株式会社タカチ電機工業

製品仕様変更のご案内

拝啓 貴社益々ご清栄のこととお慶び申し上げます。平素は格別のお引き立て賜り厚く御礼申し上げます。この度、プラスチックケース『SW-100□、SW-T100B』にて仕様変更がございますのでご案内申し上げます。つきましては下記資料をご参照の上、社内及びお客様へ伝達していただきますようお願い申し上げます。急遽のご案内となり誠に申し訳ございませんが、何卒ご理解ご協力の程よろしくお願いいたします。

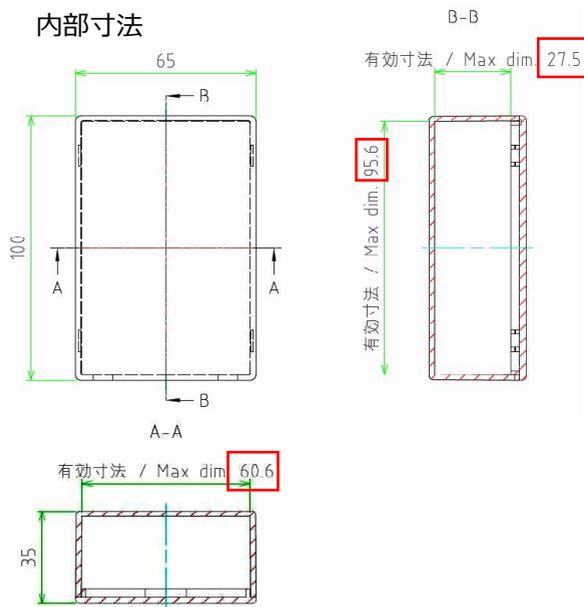
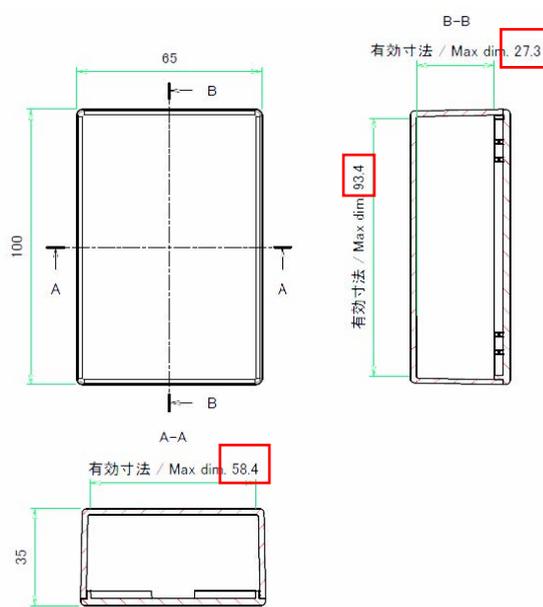
- 仕様変更内容 : テーパー(角度)、内部寸法、材質表及びデートマークの追加

・旧仕様

テーパー : 0.5°

・新仕様

テーパー : 1.0°

材質及びデートマーク

- 変更の理由 : 金型の老朽化による更新、製品改良になります。
- 変更の時期 : 従来品の在庫が無くなり次第、順次切り替えになります。
- 外形寸法の変更はございません。
- 型番、価格等の変更はございません。
